盛和地产投标答疑提交资料

1.2.2 除霾新风主机

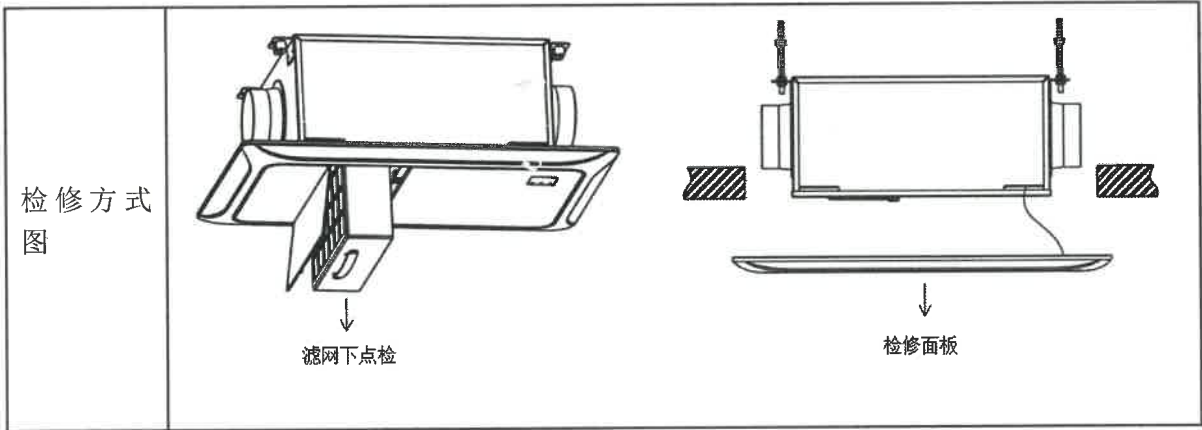
疑问：检修方式一定要按照如图示意的样式吗？这种目前市场上仅有极少数品牌具备这样的方式，并且与“维护方式”相冲突，是否可以按照此示意图上一行，“维护方式”的内容“下点检/侧点检……”进行即可？

回复：均可。

1.4 新风 2.0 系统

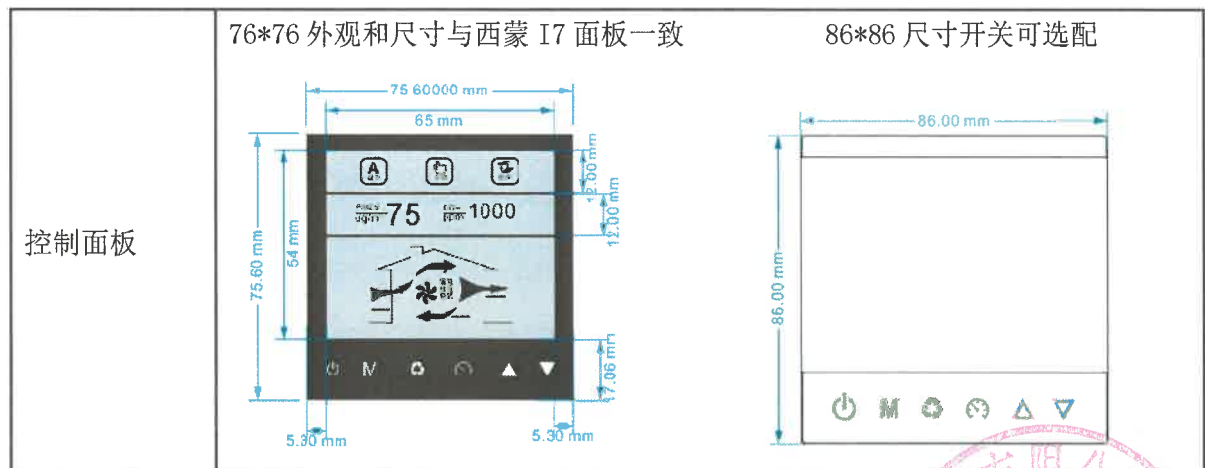
①我们江苏气温不像东北或者西北地区极限温度天气较多，或者沙尘暴较大，容易造成结霜或者突发性的 PM2.5 天气快速消耗滤网寿命，因此内循环带电动止回阀功能不仅加大了成本投入，而且电动阀体密封性一旦不好还会产生噪音，此配置毫无意义，建议是否可以取消

这一功能？

②检测感应器位置与“新风产品分级分档标准内”第7行的技术标准，有冲突是否以本条款为准？

回复：1、已取消内循环要求；

2、分级分档并无要求感应器位置，仅对面板显示有要求。

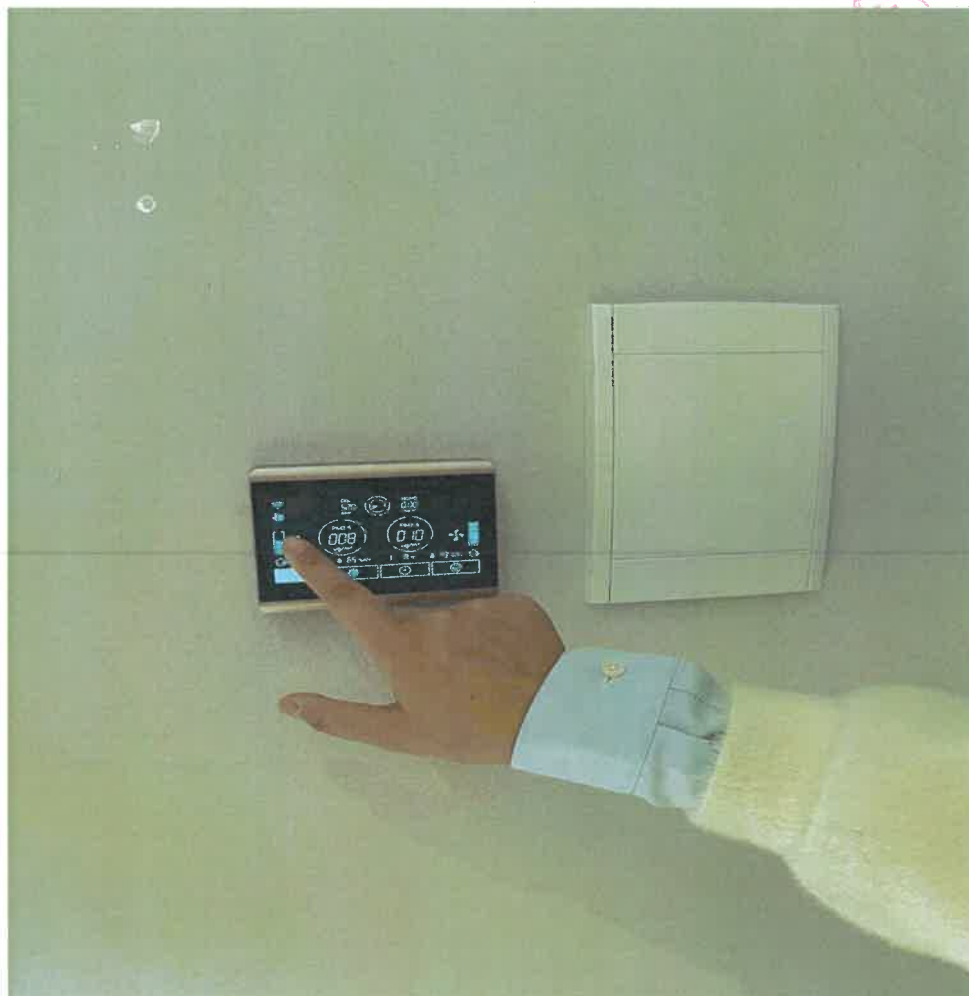
疑问：新风控制面板是否可以上下高度与此一致，宽度 \geq 以上尺寸，这样液晶屏幕较大，外观更加高端大气？参考下图：

回复：不做强制要求。
